**INFORME DE PETICIONES, INCONFORMIDADES E INCONSISTENCIAS
CONSTRUCTIVAS PRESENTADAS EN EL DESARROLLO Y EJECUCION DEL
CONTRATO DE CONSESIÓN BAJO EL ESQUEMA DE APP No 015 DE 2015,
PASTO – RUMICHACA EN LOS SECTORES DE EL PEDREGAL, PILCUAN LA
RECTA, PILCUAN VIEJO, EL MACO, DEL MUNICIPIO DE IMUÉS
DEPARTAMENTO DE NARIÑO.**

A continuación nos permitimos relacionar de manera detallada con sus sectores, descripción y registro fotográfico de las inconformidades manifestadas por los pobladores de los sectores de El Pedregal, Vereda Pilcuan La Recta, Pilcuan Viejo, El Maco del Municipio de Imués (N). Las cuales están en el área de influencia de la construcción del proyecto de doble calzada Pasto – Rumichaca.

Registro fotográfico principal actividad comercial y base de la economía del sector de El Pedregal.

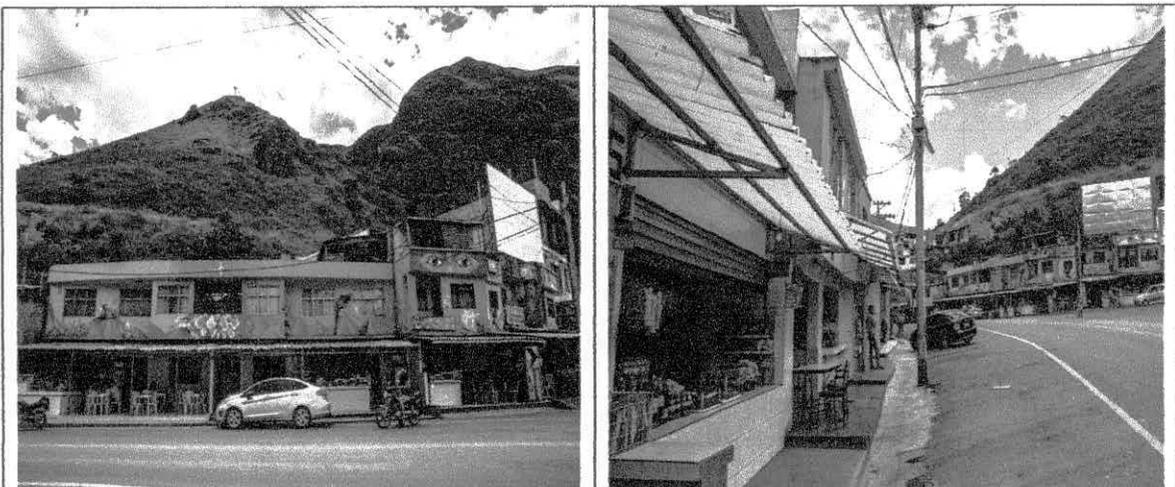
- 2) El Corregimiento de El Pedregal ha tenido muchas afectaciones, a raíz del cambio y variación en el diseño vial para el tránsito de los vehículos que van de pasto a Ipiales y viceversa. Esto ha causado que el sector quede aislado, sin tener oportunidad de desarrollar su actividad y base de su economía que son la gastronomía y el turismo. Esto se suma a los problemas económicos que ha producido la pandemia, dejando a esta población con altos índices de desempleo e inseguridad. Por lo cual solicitamos alternativas e incentivos que permitan el desarrollo económico y social de esta población.

Registro fotográfico afectaciones vía principal del corregimiento de El pedregal Municipio de Imués (N).

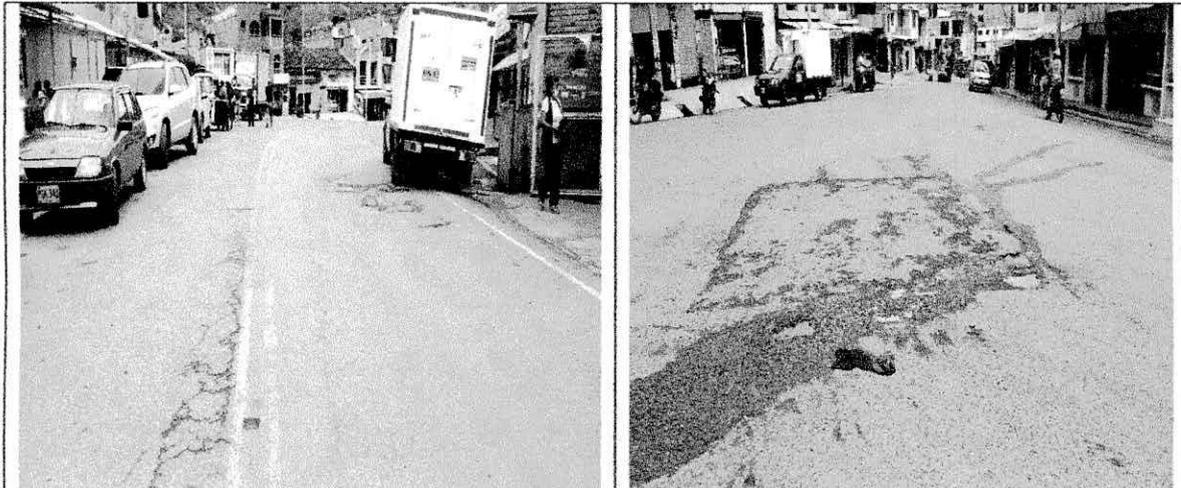
- 3) La vía principal de el Corregimiento de El pedregal y vía de acceso a los municipios del sur de Nariño como Túquerres, Samaniego, Ospina, Sapuyes, Guaitarilla, Guachavez, Guachucal, Cumbal, Tumaco entre muchos más, se encuentra deteriorada, presentando hundimientos y baches en su trayecto, debido al continuo paso de tráfico pesado tipo volquetas que trabajaron en el proyecto vial. Esta vía se encontraba en buen estado antes de la intervención al proyecto vial Pasto – Rumichaca. De igual manera se encuentran algunas vías internas del corregimiento por el tránsito de volquetas de la concesionaria, por lo cual solicitamos su arreglo e intervención a estas importantes vías en mención.

Registro fotográfico vía de acceso sin inclusión a personas con discapacidad, adultos mayores y niños en el barrio el Mirador Corregimiento de El Pedregal municipio de Imués (N).

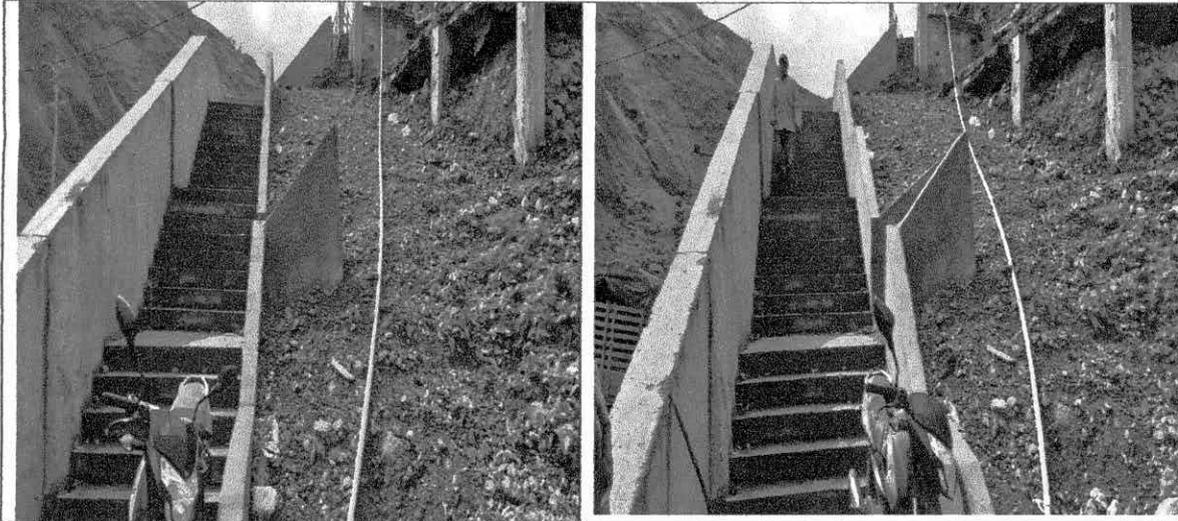
- 4) En el sector del barrio el Mirador, corregimiento El Pedregal, se presentan muchos problemas delicados que afectan y ponen en peligro la integridad de nuestros pobladores, esto haciendo referencia a los siguientes puntos:
- a) Como vía de acceso al barrio El Mirador, la concesionaria construyo unas gradas pero no se tuvo en cuenta la construcción de un acceso que incluya a la población con discapacidad, un acceso con facilidad para trasladarse a nuestros niños y adultos mayores. Por lo cual solicitamos tener en cuenta esta importante petición por la necesidad vital que tiene y que beneficia a la población más vulnerable del sector.

Registro fotográfico obstáculos en vía de acceso y sin barreras de protección o aislamiento en el sector del barrio El Mirador de El corregimiento de El pedregal Municipio de Imués (N).

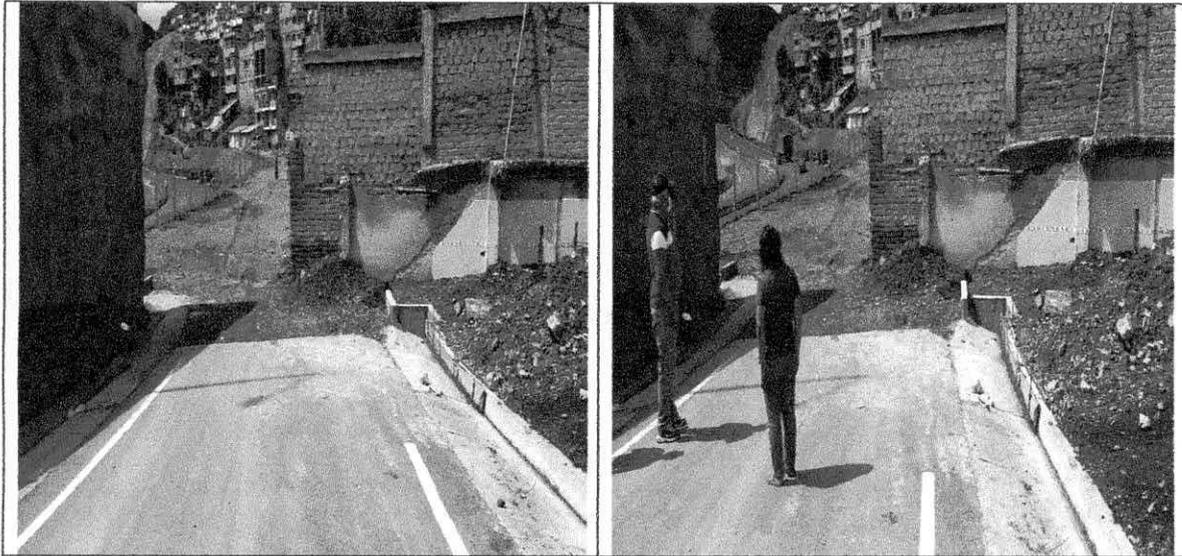
- c) El barrio El Mirador, como su nombre lo indica, está ubicado en la parte alta del Corregimiento de El Pedregal, en este sector se realizaron varias intervenciones y afectaciones a su comunidad, dejando su principal y única vía de acceso sin protección y barreras de aislamiento, pese a su gran peligro de que algunas personas caigan al vacío, los niños juegan en esa zona exponiéndose a caer al corredor vial desde un altura muy grande, incluso en el angosto acceso al barrio se dejaron elementos que pueden ocasionar tropiezos y provocar fácilmente una caída mortal a sus pobladores.

Registro fotográfico talud en peligro de deslizamiento y calle sin barreras de protección o aislamiento adecuado sector centro poblado de El corregimiento de El pedregal Municipio de Imués (N).

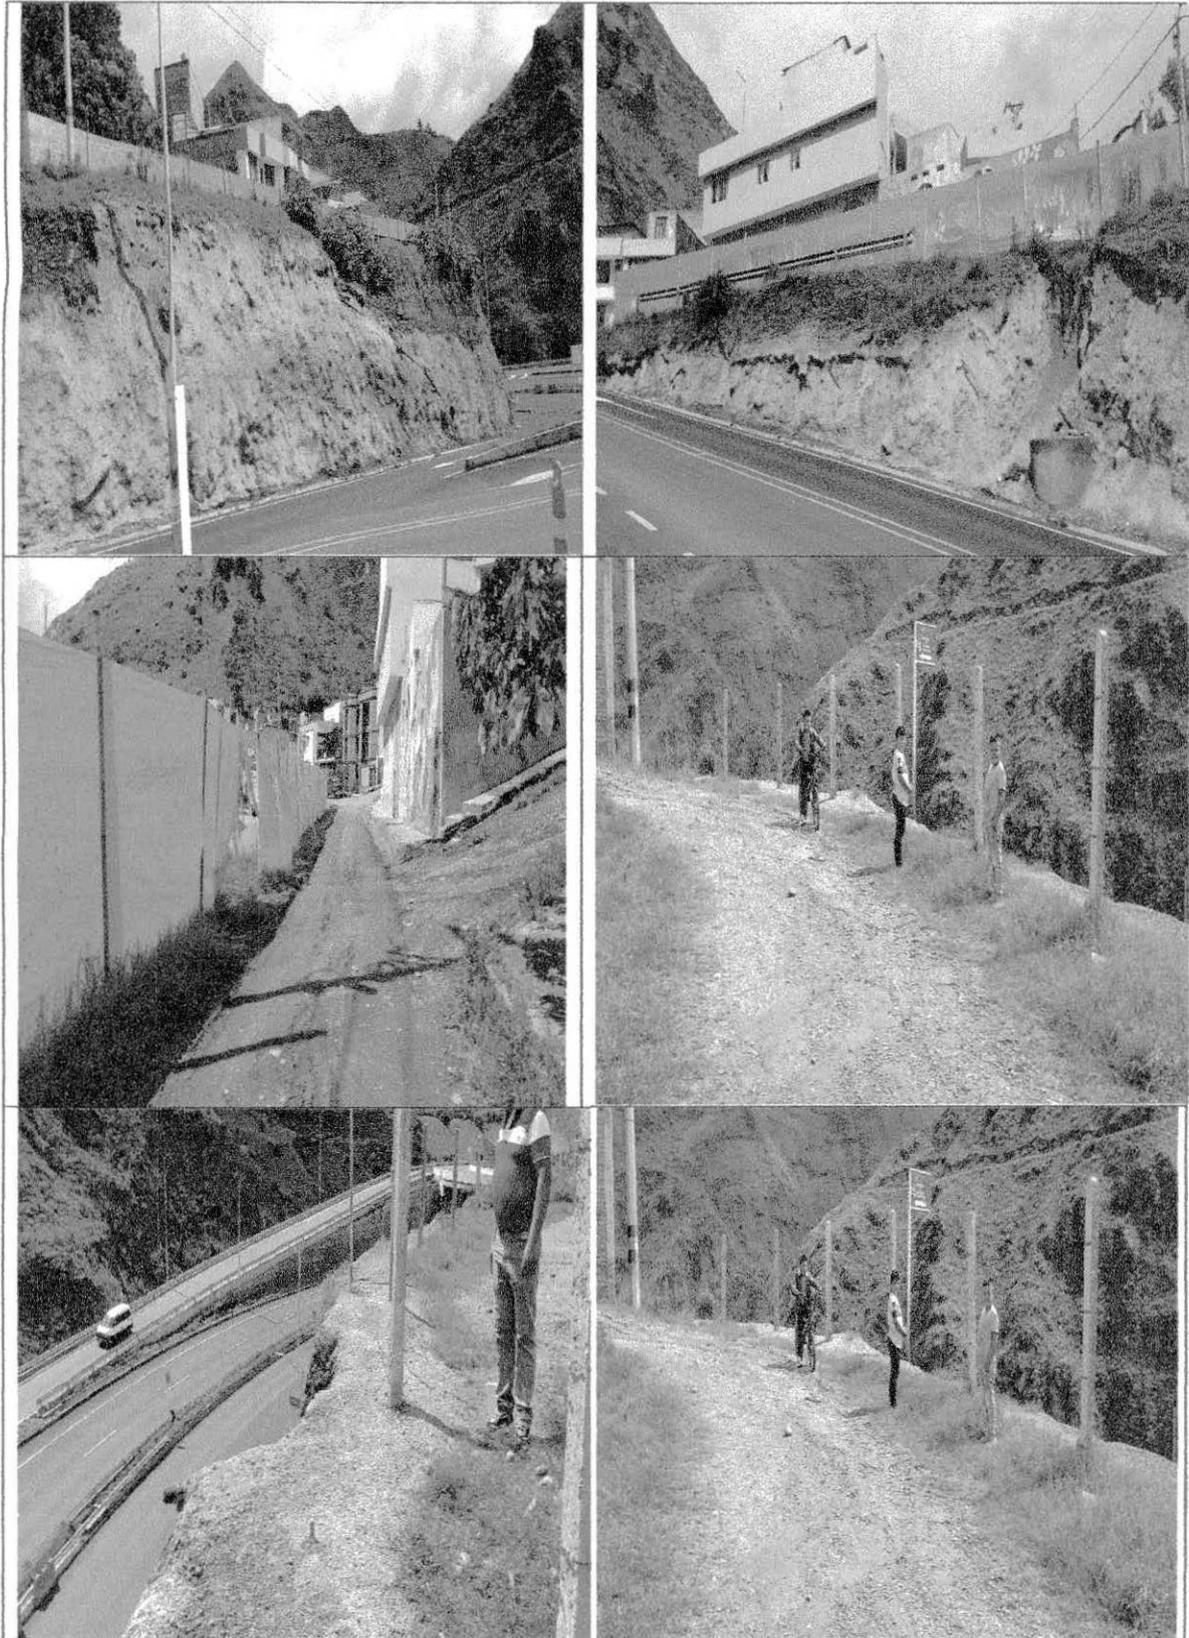
- 7) Como se evidencia en el registro fotográfico el acceso y vía al centro poblado y urbanizaciones del Corregimiento del pedregal, se encuentra una poli sombra y parales en guadua como aislamiento de protección, de igual manera podemos evidenciar una inadecuada e incompleta estabilización y recubrimiento del talud, provocando deslizamiento y desestabilización de la vía y de las viviendas contiguas a la calle en mención. Por otra parte deja expuesto a posibles accidentes y caídas de alturas considerables a niños y adultos moradores del sector. Solicitamos de manera urgente tomar acciones para mitigar estos problemas que no permiten el libre desarrollo de nuestra población.

Registro fotográfico vía acceso Vareada Pilcuan La Recta sin barreras de protección o aislamiento y necesidad de retorno en la zona

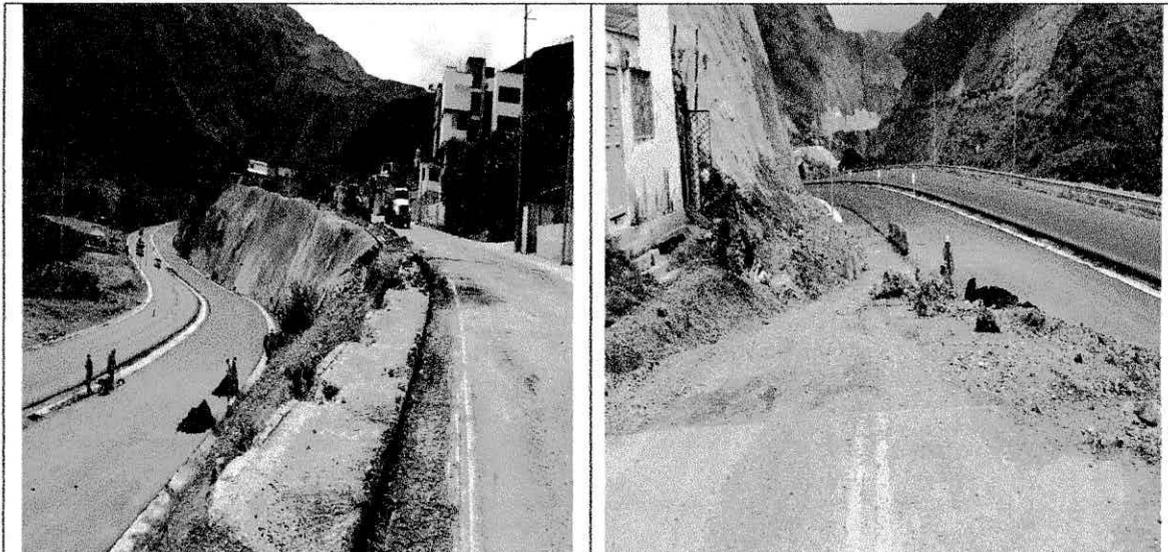
- 1) Como primer punto y primordial requerimiento e inconformismo es la falta de un retorno cercano al centro poblado, obligando a la población residente en la zona a recorrer una distancia aproximada de 4 km al retorno más cercano, teniendo que recorrer 8 km aproximadamente para llegar al centro poblado de Pilcuan La Recta, está ocasionando grandes dificultades y afectaciones económicas en los pobladores del sector, para el incremento en los tiempos y costos de transporte, siendo afectados de gran manera nuestros niños y adolescentes que estudian, quienes tendrán que asumir dichos costos o por el contrario tomar decisiones más graves y contrarias a la política Nacional de deserción escolar, por falta de recursos para su transporte. Hemos solicitado de manera reiterada a los funcionarios de la concesionaria considerar la construcción de este importante retorno y la construcción de un puente peatonal, el cual evitaría accidentes y pérdida de vidas de las personas que realicen cruces indebidos, a los cuales están prácticamente obligados a realizar al no existir el retorno cercano y tampoco puente peatonal, que permita cruzar los 4 carriles de alta velocidad de manera adecuada y segura.

Registro fotográfico Centro Educativo inundado por aguas lluvias y barro producto del agua que corre por la cuneta

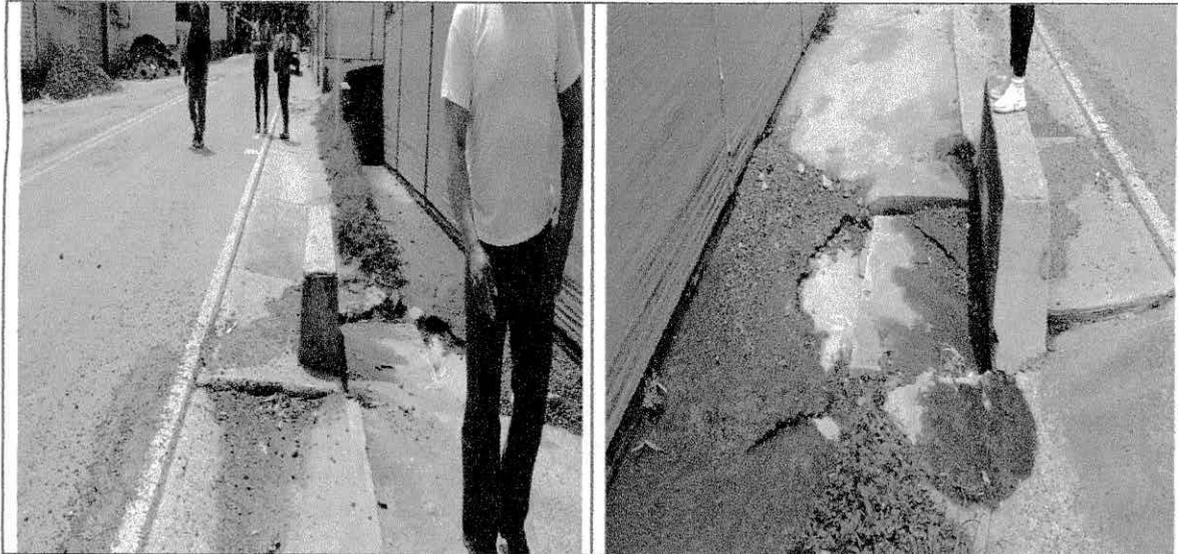
- 3) Existen dificultades en muchas viviendas, que se inundan con las aguas lluvias y escorrentía, debido a que la alcantarilla principal que evacuaba estas aguas, fue destruida y taponada por el continuo tránsito de volquetas que trabajaban en el proyecto vial.

Registro fotográfico de vía principal y vías alternas en mal estado

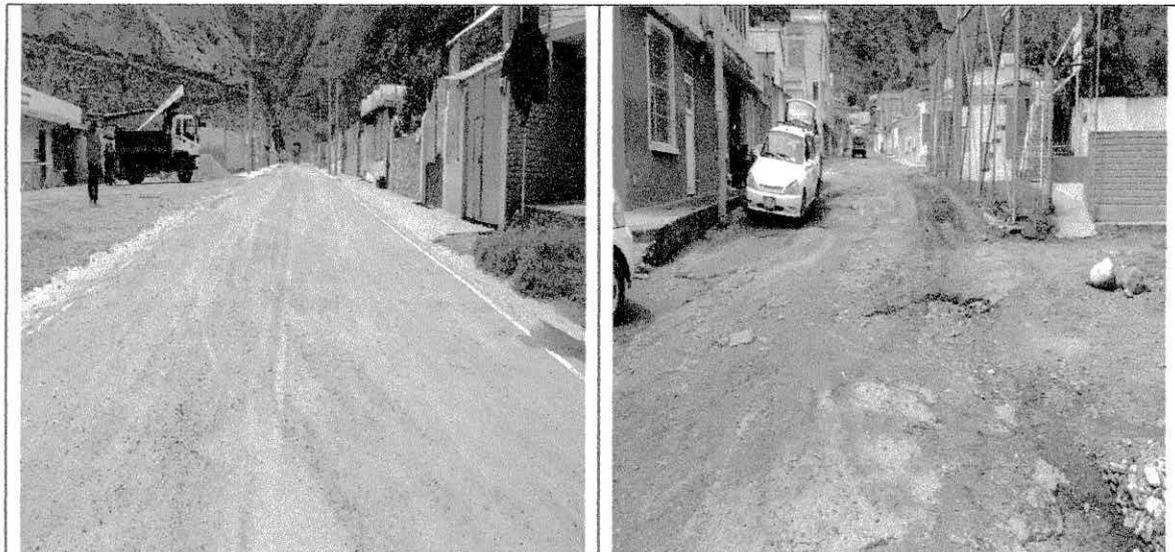
- 4) La vía principal calles de Pilcuan La Recta se encuentra en muy mal estado, debido al continua tránsito de volqueta y maquinaria pesada que trabajo con la concesionaria, se suma a esto la destrucción de la carpeta asfáltica en tramos en donde se realizó la reposición de redes de acueducto y alcantarillado.

Registro fotográfico estado actual cajillas de alcantarillado y acueducto y tramos sin reposición de pavimento asfaltico

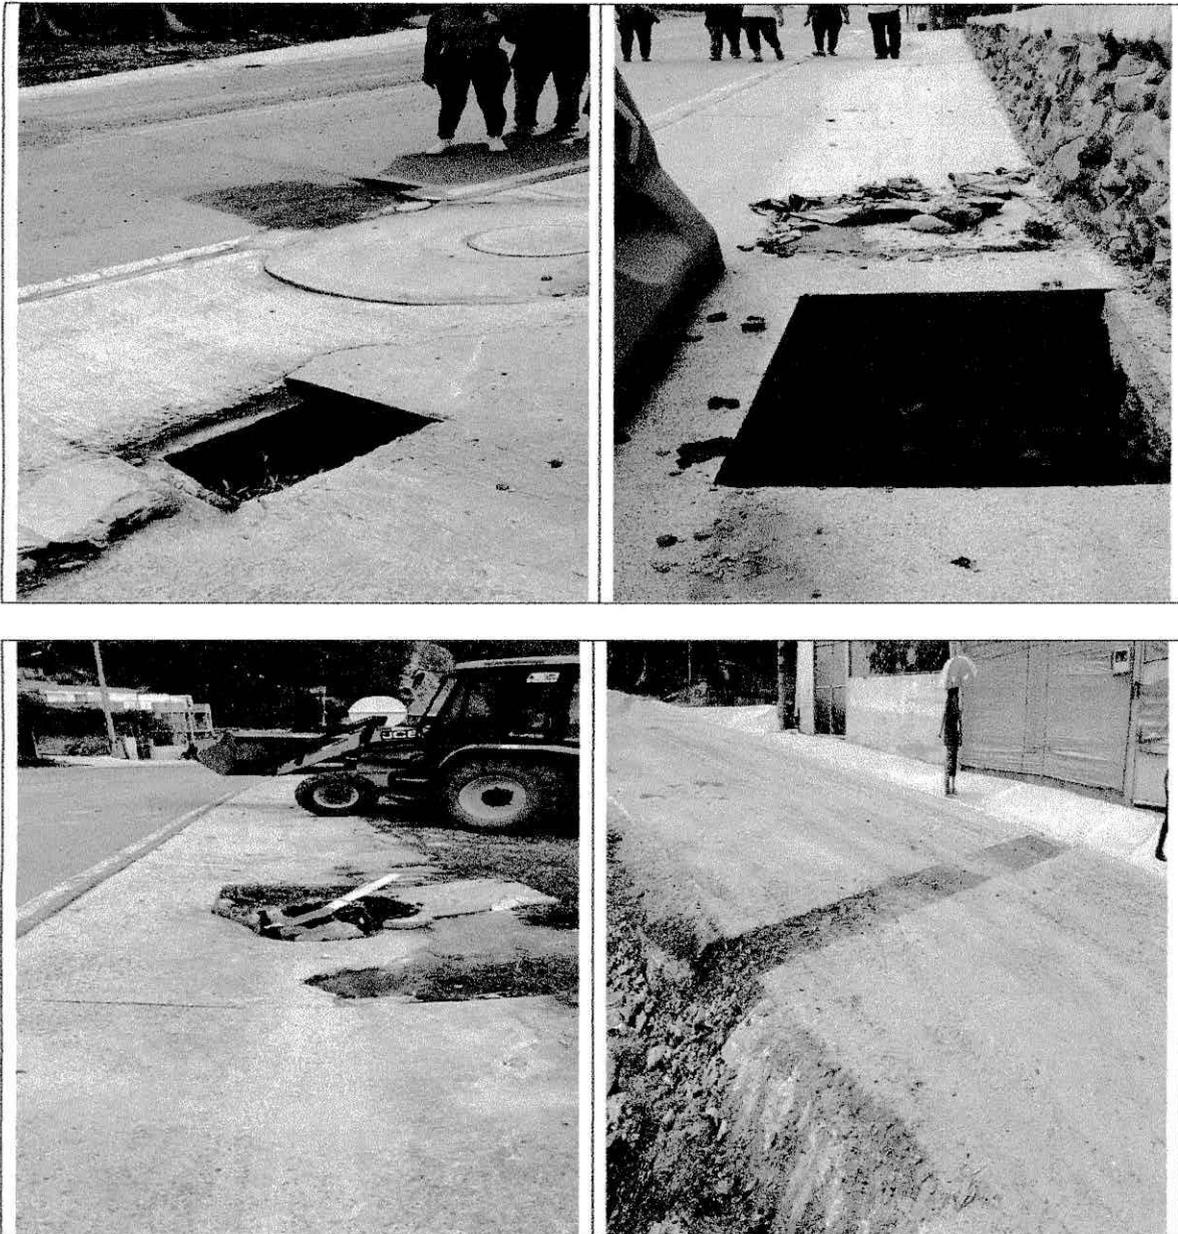
- 5) A lo largo de la vía existen cajillas de acueducto y alcantarillado sin tapas, obstruyendo el libre paso peatonal y ocasionando posibles accidentes, También hace falta realizar la reposición de pavimento en los tramos en donde se realizó la instalación de redes de acueducto y alcantarillado.

Registro fotográfico inundaciones por niveles de cunetas y andenes en viviendas Vereda Pilcuan la Recta

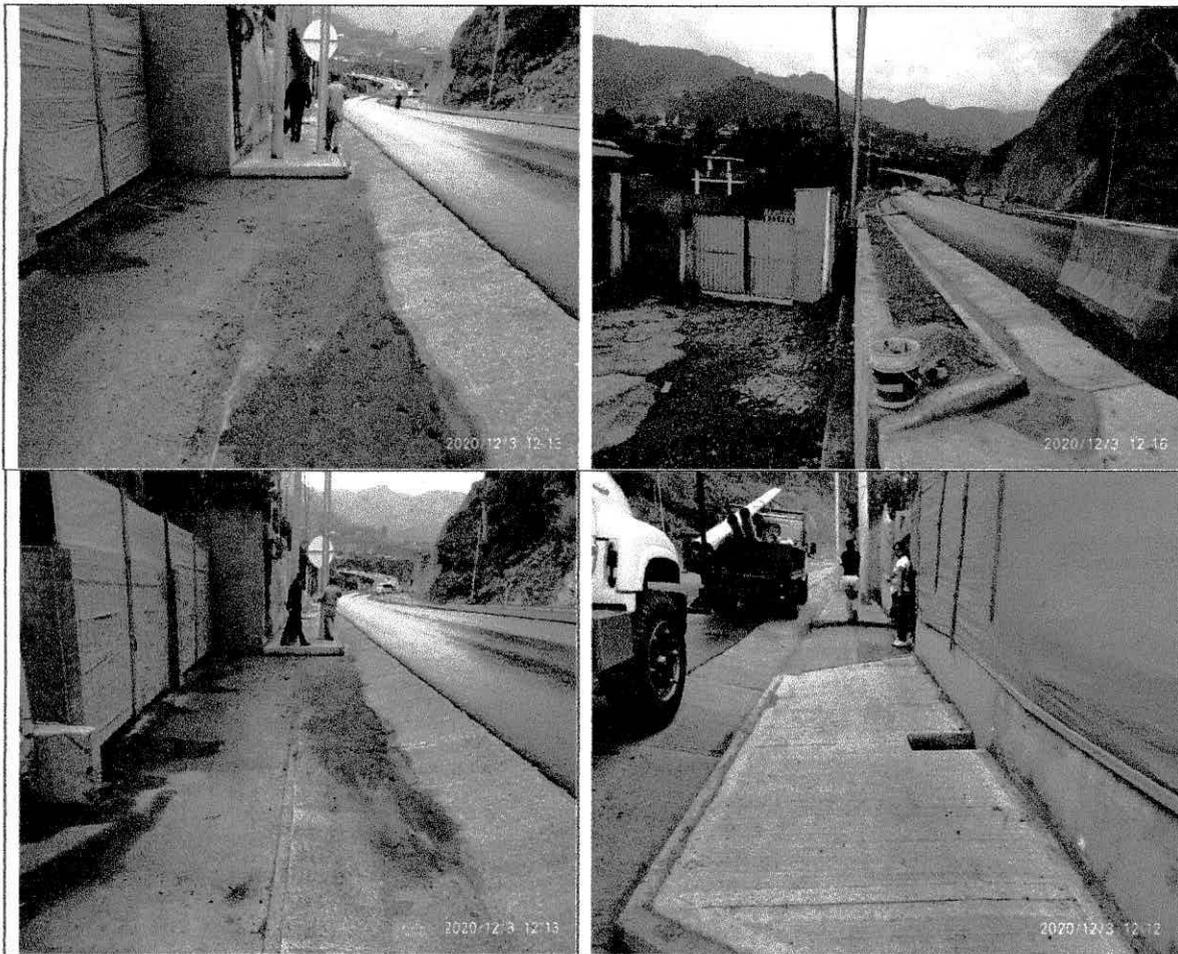
- 1) En la zona existe una gran problemática con los niveles de las cunetas los cuales se encuentran a un nivel superior o igual al nivel de los andenes de las viviendas, ocasionando que las aguas lluvias ingresen a estas viviendas produciendo grandes inundaciones. Debido a que no se tuvo en cuenta la construcción de una alcantarilla, sumidero o canalización adecuada de aguas lluvias, esta agua esta siendo descargada en las viviendas que se encuentran en la parte baja, ocasionando daños y continuas emergencias.
